RFP-CMIP21201804

Modification n° 1 : Des documents d'appel d'offres

Services de fabrication pour l'exposition itinérante *Refuge Canada*

Date de la modification : 2 octobre 2018

PROJECT	REFUGEE CANADA	CLIENT	REFUGEE CANADA	DATE	01.13.2018
DESCRIPTION	Door 'C' Details	DESIGNER	AMBA ARCHITECTS	SCALE	1:15
LOCATION	Paris 21 - Belleville, Paris, France	CONTRACTOR	Bouwdesign Inc.	PROJECT NO.	EF.1.5.3

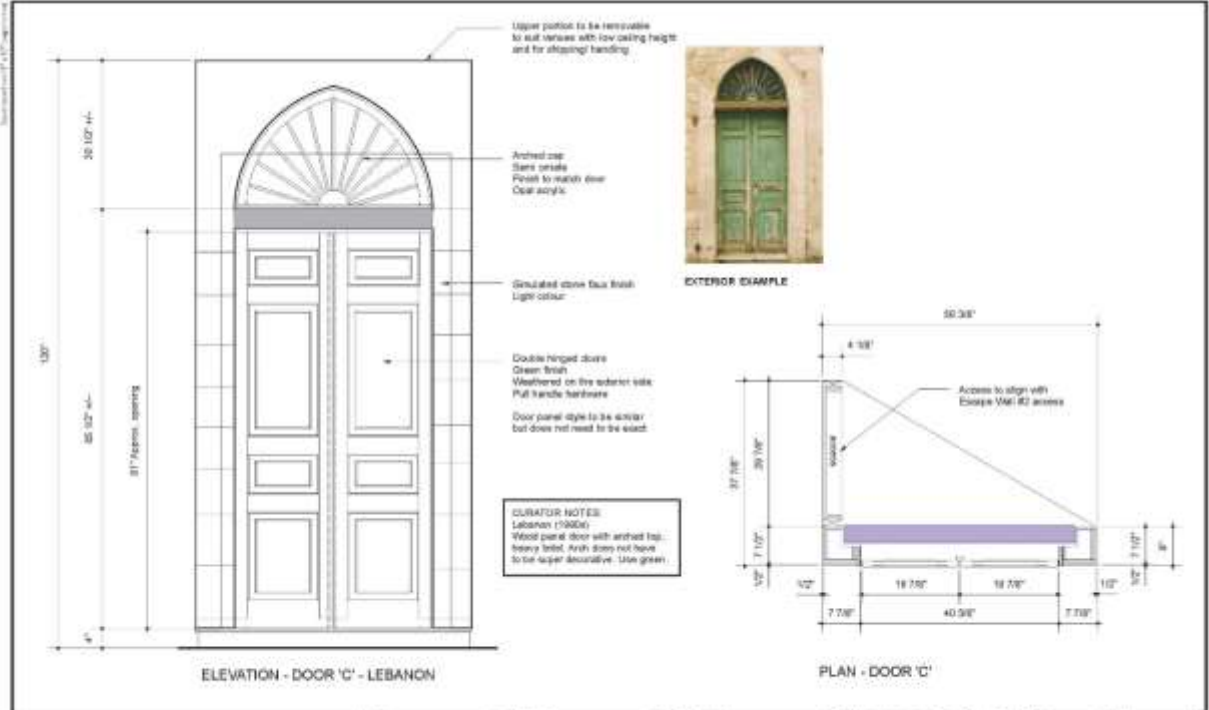
6) F4 – Porte de la peur (Section 2.2) – Je voudrais savoir si la Porte de la peur qui existe déjà est fabriquée en une seule pièce.

Oui, la porte et le cadre sont montés ensemble. Comme l'indique la page 11 de l'Annexe A, la porte est un seul élément en forme de L. La porte, le cadre et la boîte lumineuse y sont attachés. Le tissu de la boîte lumineuse peut être retiré pour le transport.

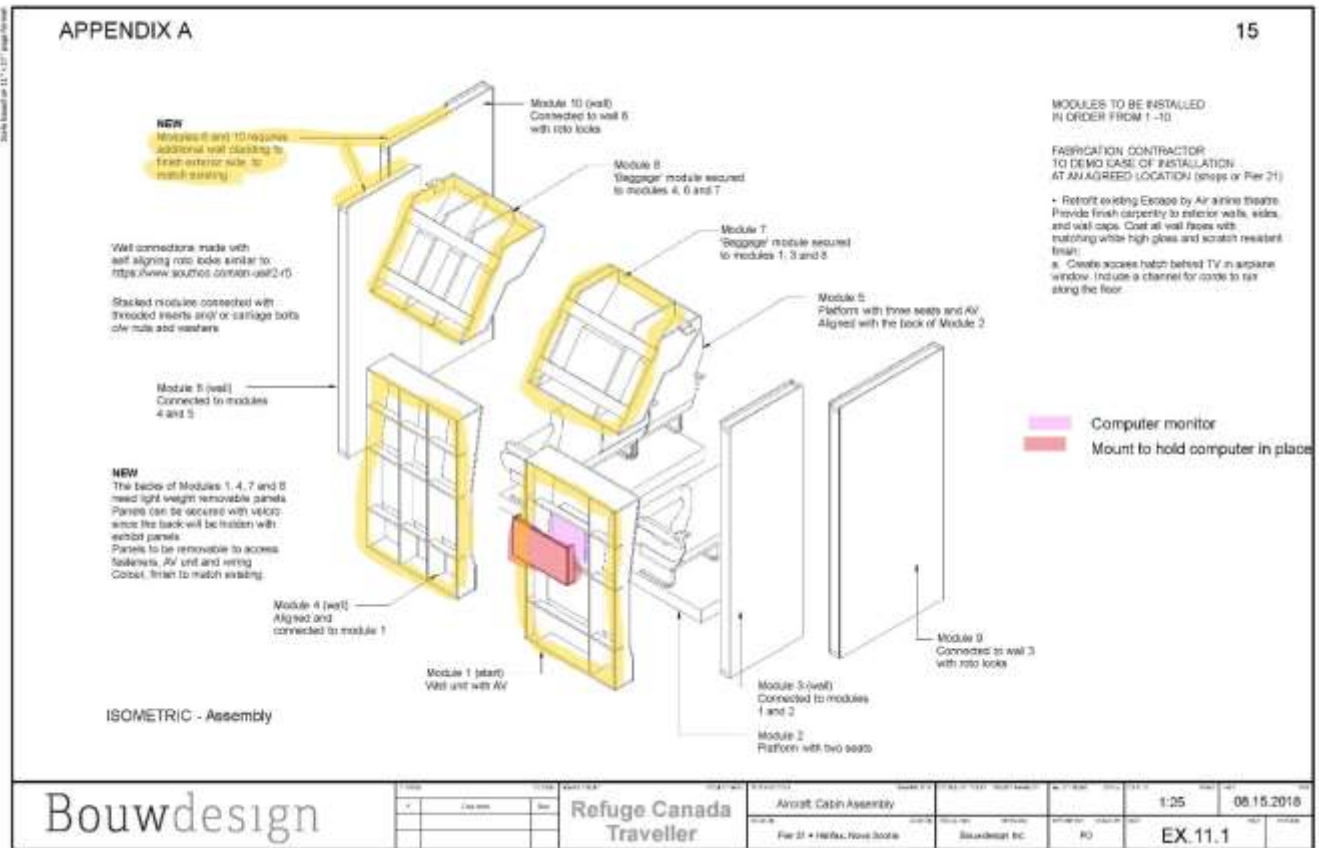
7) F6 – Évasion par les airs (Section 2.3.3) – Pouvons-nous obtenir des photos de l'état des murs extérieurs? Aussi, comment la télévision et le lecteur multimédia qui sont déjà présents sont-ils installés?

Oui, nous allons fournir une photo. Les murs extérieurs des modules 1, 4, 6, 7, 8 et 10 sont faits en contreplaqué non fini et en MDF. Veuillez consulter la page 15 de l'Annexe A pour le panneau de la fenêtre souligné (où la télévision est installée) et le dessin du mur extérieur non fini.

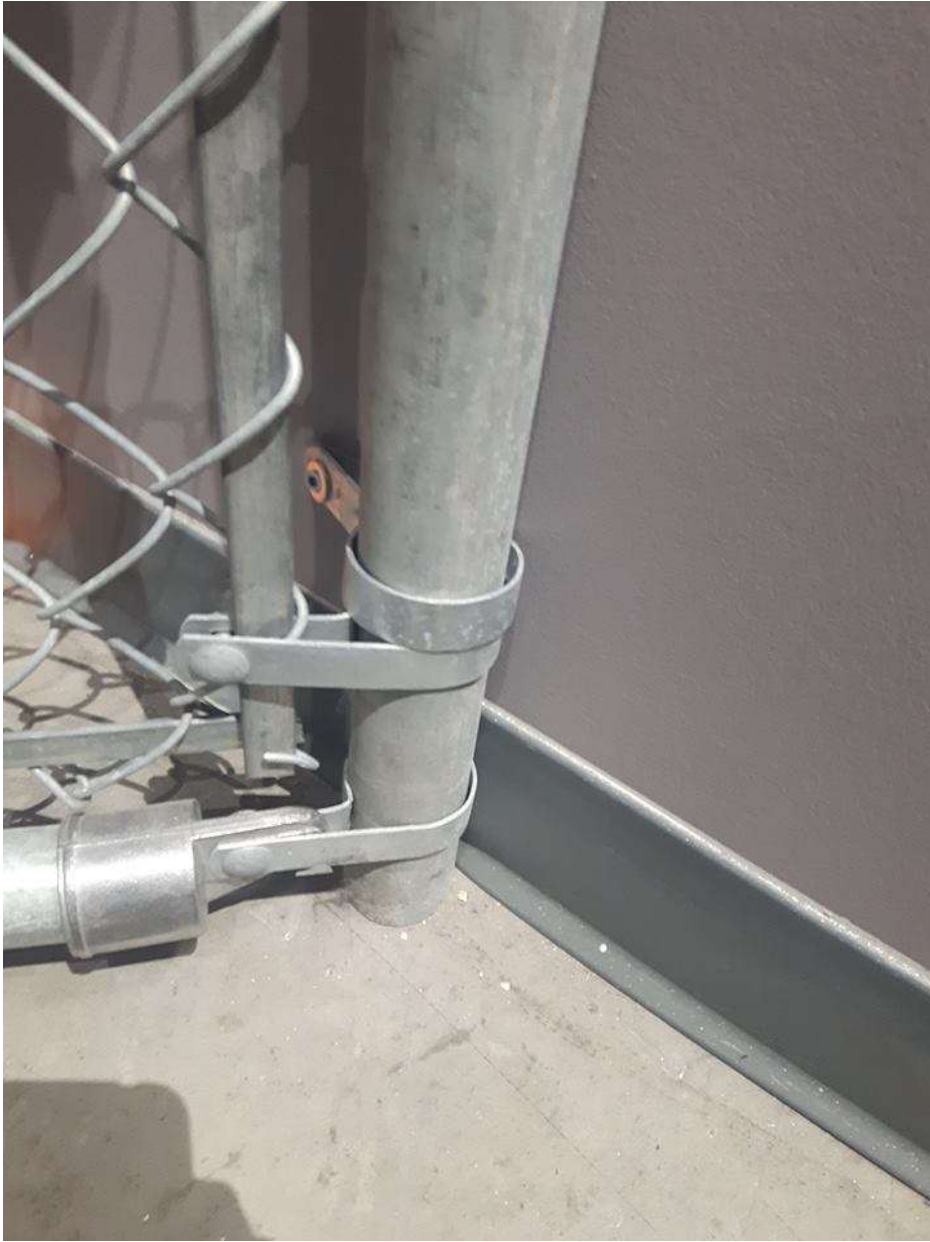
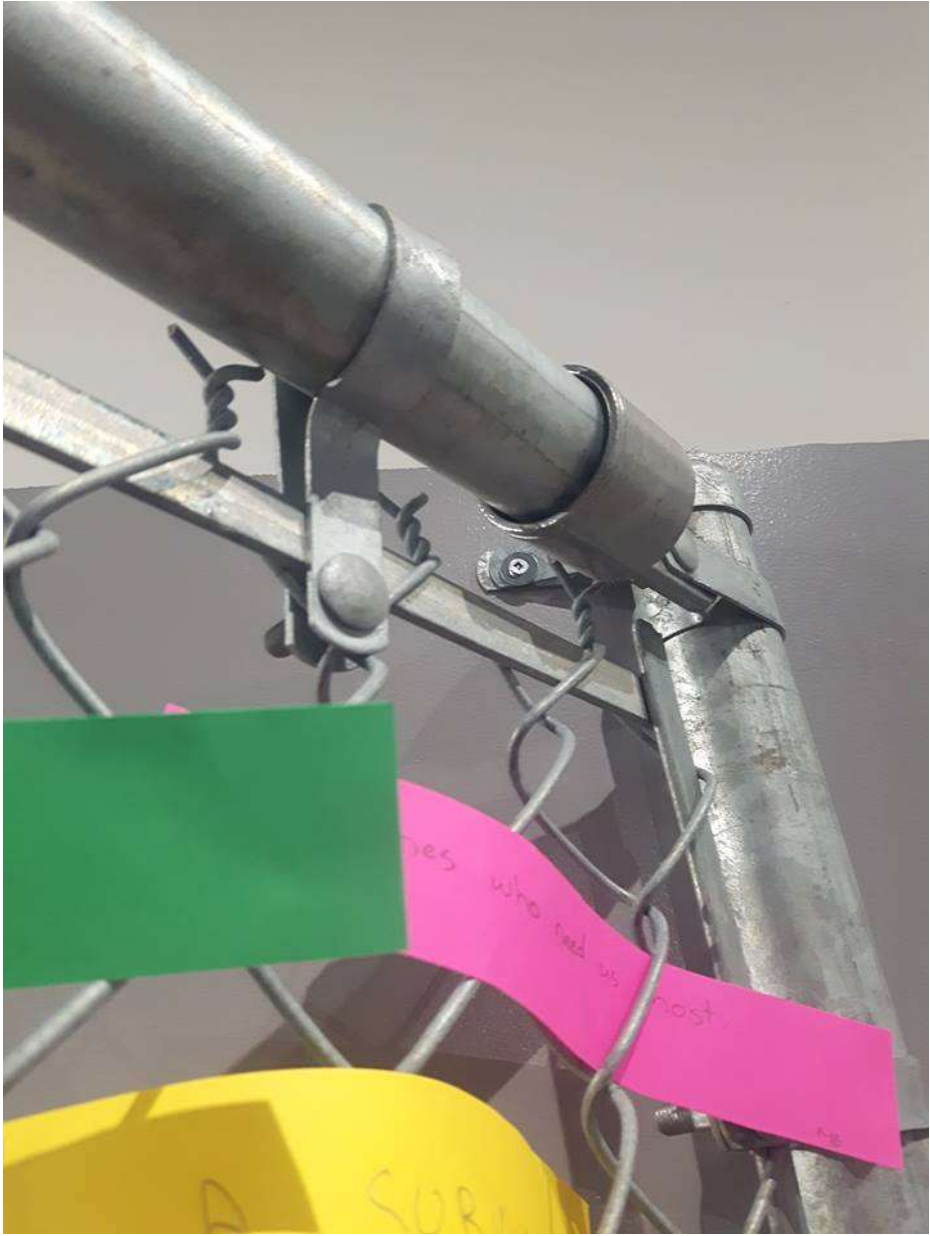
- 8) F9 – Clôture en maillons de chaîne (Section 4.1.1) – Quel est l'état actuel de la clôture en maillons de chaîne? Aussi, comment l'étagère qui est déjà en place est-elle installée? Les supports seront-ils utilisés pour l'étagère existante après la rénovation?

Le mur en maillons de chaîne est présentement debout, il est monté sur les poteaux verticaux de la clôture et est fixé au mur avec des supports. L'étagère est montée avec des supports qui sont attachés à la clôture en maillons de chaîne à l'aide de boulons ancrés à des plaques carrées, soutenues par des appuis verticaux. Les appuis verticaux seront utilisés pour les étagères après la rénovation, veuillez consulter la page 19 de l'Annexe A.
